Ministero della cultura

SOPRINTENDENZA SPECIALE PER IL PIANO NAZIONALE
DI RIPRESA E RESILIENZA

Oggetto: **[ID: 8509]:** Progetto di una centrale eolica offshore "Rimini" della potenza complessiva di 330 MW, antistante la costa tra Rimini (RN) e Cattolica (RN).
Richiesta di pronuncia sulla compatibilità ambientale ai sensi dell'art. 23, D.Lgs. 152/2006.
Proponente: Energia Wind 2020 S.r.l.
Parere tecnico-istruttorio.

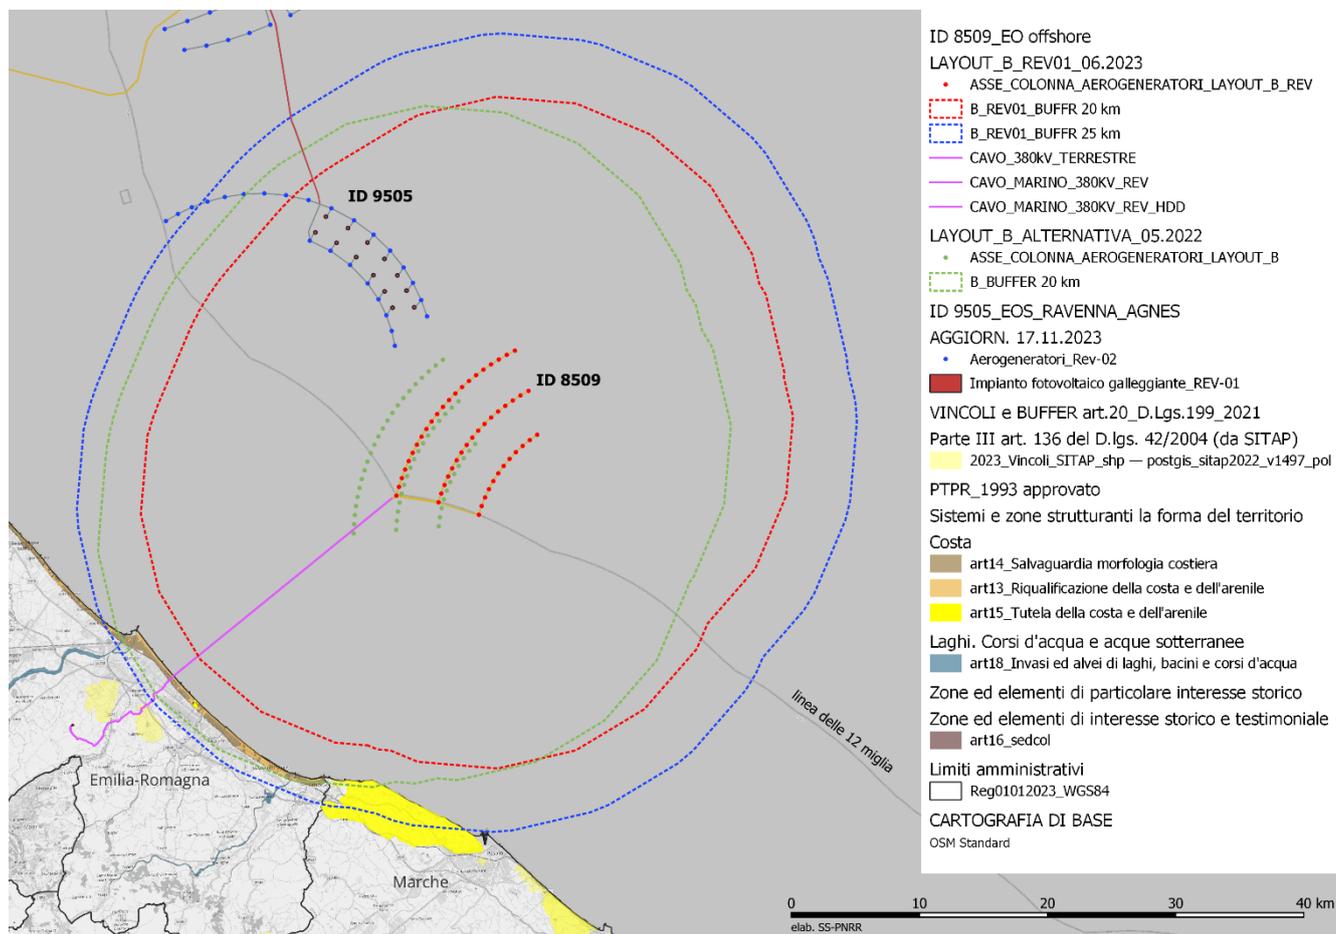
CONSIDERATO che la documentazione integrativa contiene una proposta di variazione del Layout B, denominata B_REV.01, che, in risposta ad una richiesta ricorrente in alcune osservazioni, in particolare avanzate dalla Provincia di Rimini e da alcuni comuni costieri, ed a seguito di interlocuzioni con il settore VIA regionale, con la provincia di Rimini e con i comuni costieri, allontana ulteriormente gli aerogeneratori di circa 4 km in direzione Nord Est, ubicandoli tutti oltre le 12 Mn;

Confronto tra Layout B e Layout B REV01. Tratto dall'elaborato VIA16-2_6d_R_PAESAGGIO_VISIBILITÀ, 13- Studio di visibilità, pag.2

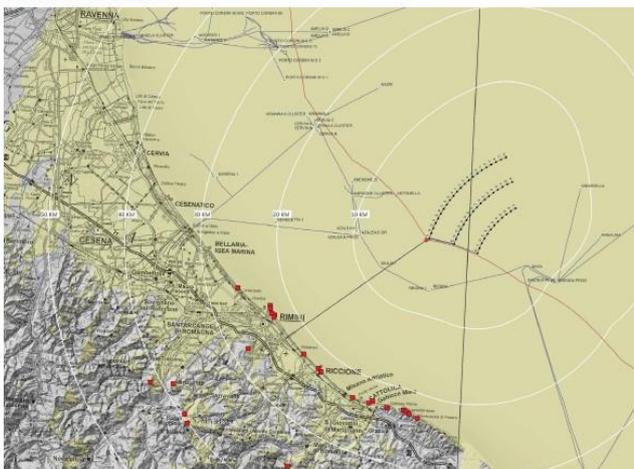
CONSIDERATO che il progetto in valutazione è quello relativo all'ultima configurazione di Layout, denominata **B_Rev.1**, presentata con le integrazioni del 01/06/2023 anche sulla scorta delle richieste e delle osservazioni prodotte da Amministrazioni locali e diversi soggetti, e a valle di incontri tecnici con l'Area di Valutazione Impatto Ambientale della Regione Emilia Romagna ed amministrazioni locali, e che sulla scorta di questa interlocuzione si è operata una revisione della precedente configurazione denominata Layout, operato uno spostamento medio del LAYOUT B di circa 4 km in direzione Est_Nord Est (60° rispetto al Nord), in modo che tutti gli aerogeneratori risultano ubicati oltre le 12 Mn, non

interferiscono con i depositi di sabbie relitte esistenti e viene assicurata una maggiore distanza dall'impianto eolico offshore in valutazione denominato "Romagna1&2" proposto dalla società AGNES srl, lasciando invariati l'andamento del tracciato e il punto di approdo dei cavi di export nonché tutte le opere di connessione terrestri.

Opere terrestri di connessione alla RTN; in evidenza, l'approdo del cavo marino con HDD (ellisse grigia). Tratto da elab. OWFRMN_V2-SC2-01-1_R-GENERALE, pag. 73.

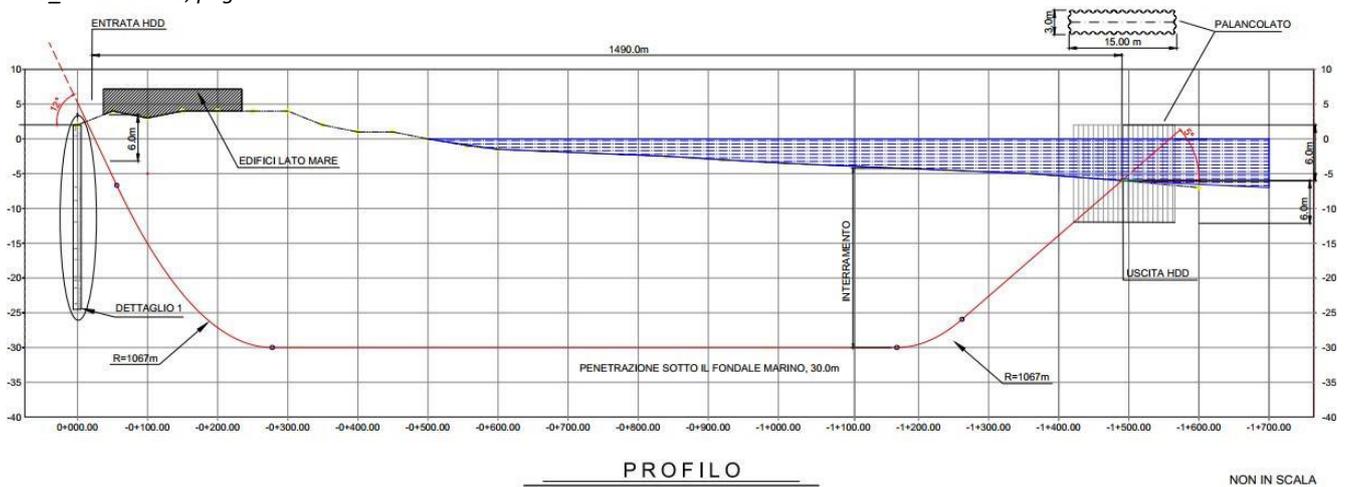
CONSIDERATO che la realizzazione della transizione Mare-Terra avviene con la tecnica denominata Horizontal Directional Drilling (HDD) che per una lunghezza di circa 1450 m consente di bypassare una fascia in mare distante 930 m dalla battigia, la spiaggia, il lungomare, gli edifici prospicienti e il fascio infrastrutturale della ferrovia e della linea Metro-Mare;
